Ref. Expediente No. **06 107.301**
Patente Modelo de Utilidad: **CONTENEDOR**

EXTRACTO DE LA PRESENTE SOLICITUD DE **MODELO DE UTILIDAD**

ASUNTO	Radicación	06-107301
	Trámite	003
	Evento	001
	Actuación	430
	Oficio	Nº 1 2 4 1 8
	Folios	011

FIG. 1

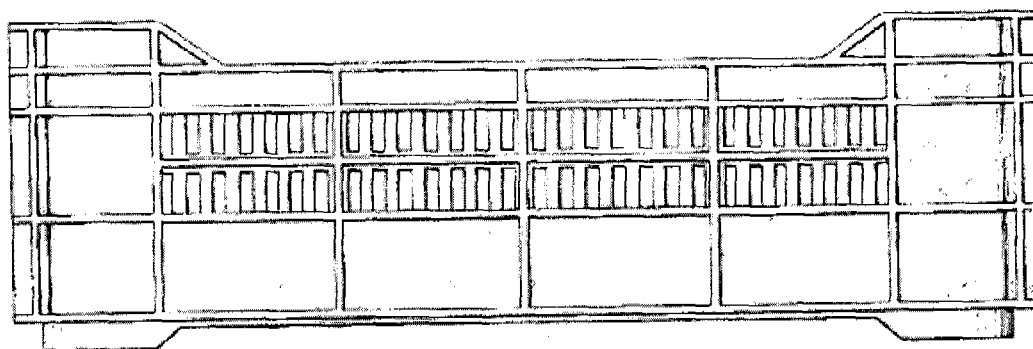
- Dos paredes laterales simétricas (Figura 1), en forma de paralelogramo irregular con base recta conformada por cuatro secciones:

En la Figura se puede ver como cada sección esta dividida en grupos de paredes separadas por nervaduras verticales, una sección superior en forma de U, un área trapezoidal que lleva un borde inclinado.

FIG. 2

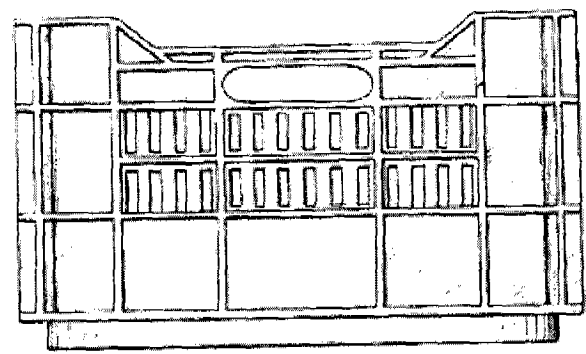
- Dos paredes frontal y posterior simétricas (Figura 2) rectangulares con base recta conformadas por cuatro secciones.

La figura muestra como las cuatro secciones esta divididas en cinco grupos de paredes separadas por cuatro nervaduras verticales.

FIG. 4

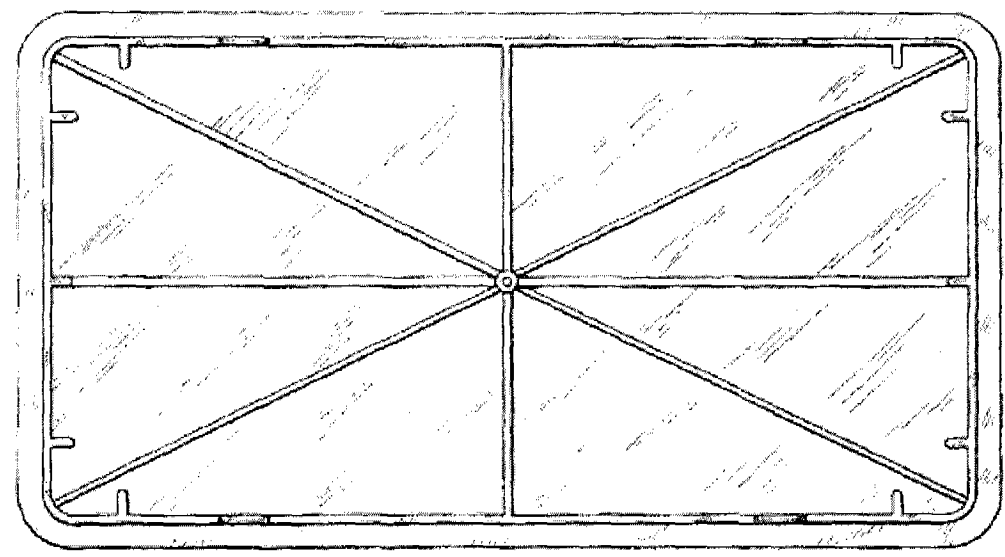
- Una pared inferior rectangular (Fig. 4)

La figura muestra que la pared inferior esta conformada por venas de rigidez diagonales con una estructura reforzada en las esquinas que forma una base doble del contenedor.
